URZĄD MIASTA PIEKARY ŚLĄSKIE BIURO ZAMÓWIEŃ PUBLICZNYCH

BZP.271.20.2024

WYJAŚNIENIA I MODYFIKACJA TREŚCI SPECYFIKACJI

Budowa basenu pływackiego w Piekarach Śląskich

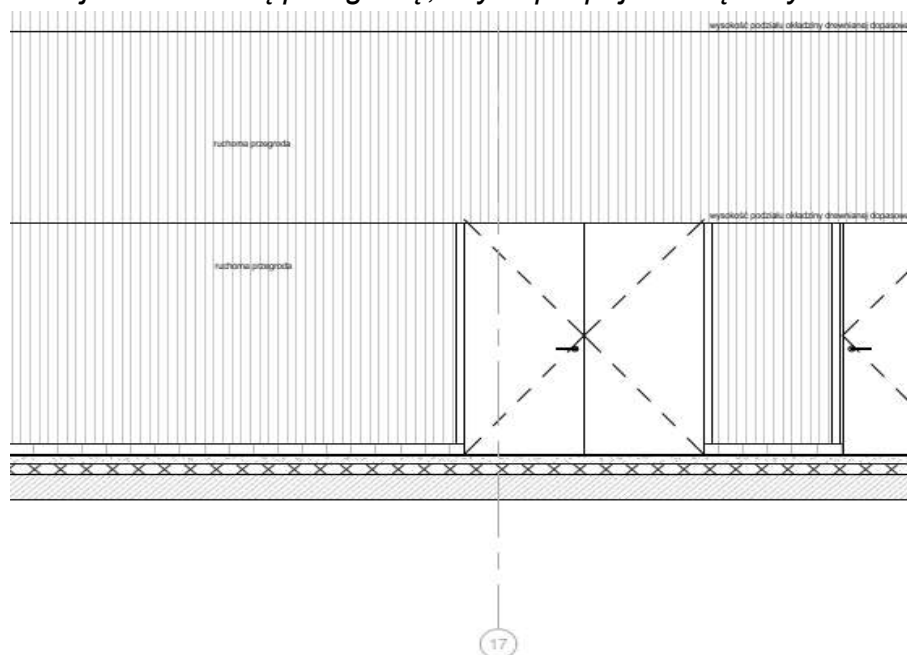
Na rys 245-PW-ARC-EA-DET-00-3003-A0 na okładzinie drewnianej ściennej jest zapis o „ruchomej przegrodzie” – niżej fragment rysunku. Prosimy o informację, co należy wycenić jako ruchomą przegrodę, czy zapis pojawił się omyłkowo.

Zapis pojawił się omyłkowo. Warstwa wykończeniowa w oznaczonym miejscu ma charakter stały. Załączamy rewizję rysunku:

245-PW-ARC-EA-DET-00-3003-A1 - REWIZJA 1 - 20.01.2025 r. (66)
